## Bulletin 2013 - 02

### Reglement

Das Int. Rotax Reglement wurde angepasst (Bulletin 1-2013 Version 4.3.2013). Die mit den Schweizer Anpassungen versehene Version ist auf [Rotaxmax.ch](http://Rotaxmax.ch) verfügbar.

Heckstossstange DD2

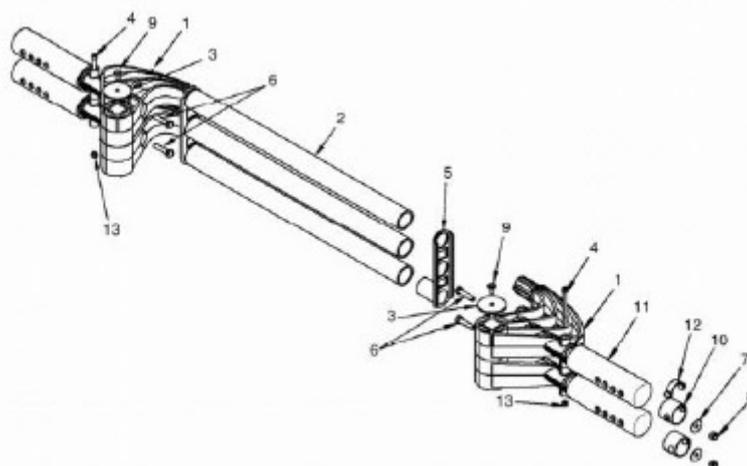
- Artikel 3.1.2 Heckstossstange DD2, die Befestigungsart wurde präzisiert
- Artikel 9.4.15 Sitzstrebe DD2, es ist nur eine Sitzstrebe auf der Motorseite erlaubt.

Die Rohre (Pos. 2) dürfen in der Länge der Chassisbreite angepasst werden. Besteht die Gefahr, dass die Verbindung zwischen Pos. 1 und 2 während eines Rennens lose werden kann, so sind zwingend alle Rohre fix mit durchgehenden Schrauben zu verbinden (Pos. 1 mit Pos. 2).
